**PROJET D'AMÉLIORATION DE LA ROUTE 132
À POINTE-AU-PÈRE**

**RÉPONSES AUX QUESTIONS COMPLÉMENTAIRES DE MAI 1994 DU
MINISTÈRE DE L'ENVIRONNEMENT CONCERNANT L'ÉTUDE
D'IMPACT SONORE**

OCTOBRE 1994

REPRÉSENTATION DES COURBES ISOPHONES, Leq (24 heures)
 SITUATION EXISTANTE (débits 1991)

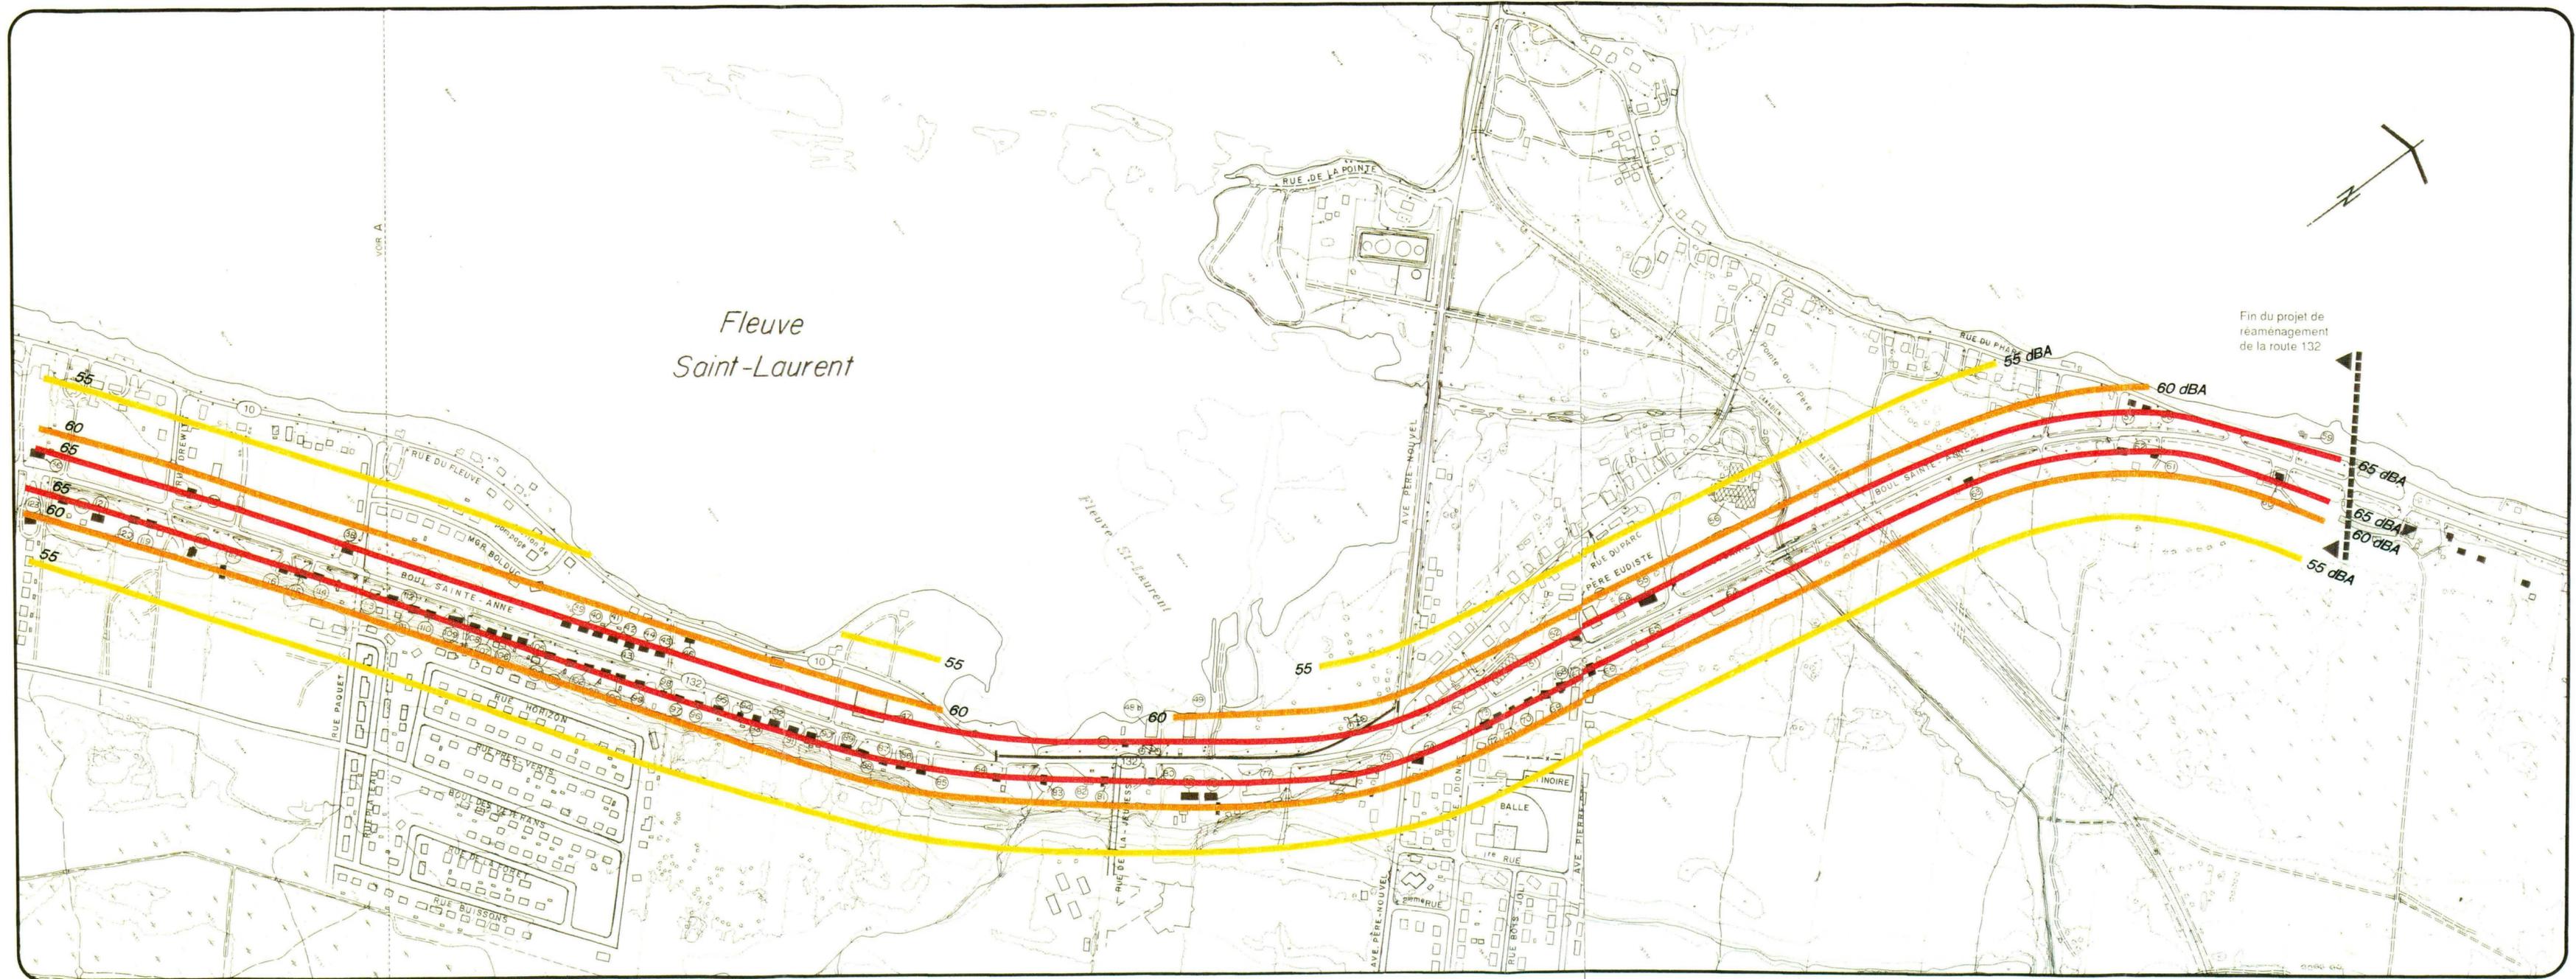
Les tableaux fournis permettent difficilement à des citoyens qui vont consulter l'étude d'impact de connaître quelle est et quelle sera la situation pour leur propre résidence. Tel que demandé initialement, la simulation pour chaque bâtiment et probablement les cartes d'isocontours sont nécessaires. D'ailleurs, les résultats fournis pour l'école n'ont sans doute pas été produits à partir de ces tableaux. De plus, comment interpréter et utiliser les résultats dont les tableaux XXVI, XXVII, XXX et XXXI sans pouvoir identifier les bâtiments problématiques.

De plus, les cartes où sont représentés les isophones Leq (24h) pour la situation existante ainsi que pour la variante retenue sont fournies avec les présentes réponses.

Les cartes où sont représentées les courbes isophones 55, 60 et 65 dBA, Leq (24 heures) ont été établies pour la situation existante évaluée à l'aide des débits de 1991 ainsi que pour la variante retenue, soit le 4 voies contiguës avec et sans la présence de l'autoroute 20. Ces cartes sont annexées aux présentes réponses. Elles ont été réalisées
